# Integraal advies

Aanvrager: [REDACTED] namens [REDACTED]	Fase:	Datum:
Locatie: De Bleek 25 De Mortel	Principeverzoek	
Zaaknummer: 67784-2022	Voorontwerpbes temmingsplan	
Zaakbeheerder: [REDACTED]	Ontwerpbestem mingsplan	
Mondeling toelichting: indien gewenst	Vastgesteld bestemmingspla n

## Omschrijving verzoek

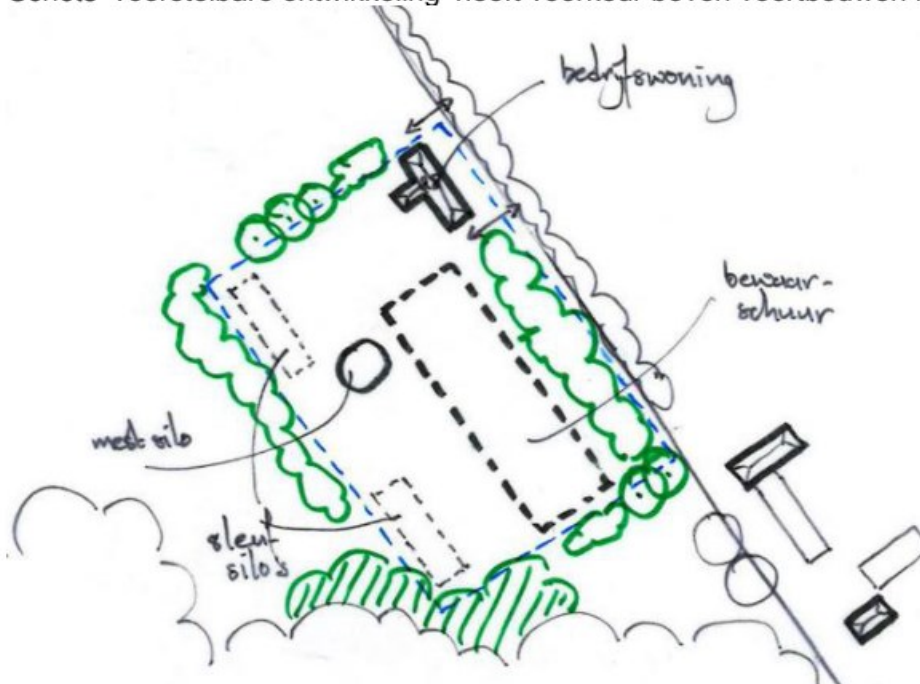
De situatietekening in het document 'Fotos en schets De Bleek 25 De Mortel.pdf' komt niet overeen met de situatietekening in het document 'Project Nieuwbouw aardappelbewaring 2023 (003).pdf' op pagina 12. Voor deze beoordeling is er uitgegaan van de situatietekening in het document 'Fotos en schets De Bleek 25 De Mortel.pdf'.

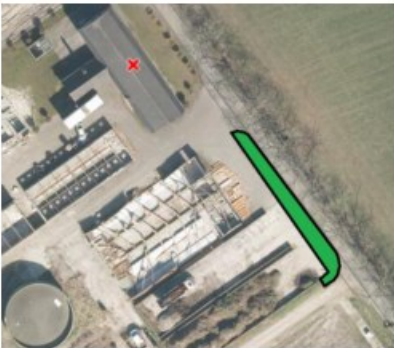
Ontwikkeling is verkeerskundig voorstelbaar.

Ogenschijnlijk vervalt noodzaak voor rechter inrit.

Ontsluiting aan linkerzijde vindt plaats over reeds bestaande verhardingen/verharde ruimte. Noodzaak van sleufsilo's, bestaat die nog? Anders zou hoeveelheid verharding aan rijbaan aanzienlijk kunnen worden teruggebracht tot de noodzakelijke inritverhardingen. Maakt locatie ruimtelijk beter ingepast t.o.v. huidige situatie.
